改善箇所説明図

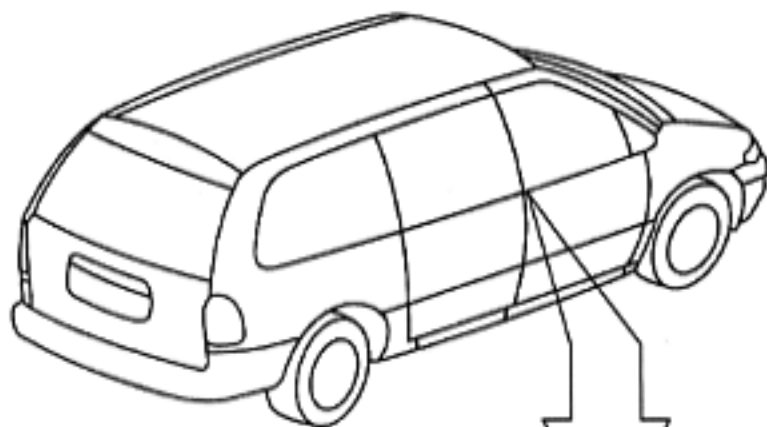
基準不適合発生箇所

駐車ブレーキにおいて、ブレーキレバーの引きしろを自動的に調整する機構の設計が不適切なため、調整機構の歯止め部の噛み合いが不十分なものがあり、そのままの状態で使用を続けると、当該歯止め部の噛み合いが外れ、ブレーキワイヤーの引きしろが伸び、駐車ブレーキレバーを操作しても駐車制動力が不十分となるおそれがある。

駐車ブレーキロックアウト・クリップ

改善の内容

全車両、当該機構の歯止め部にクリップを取付ける。
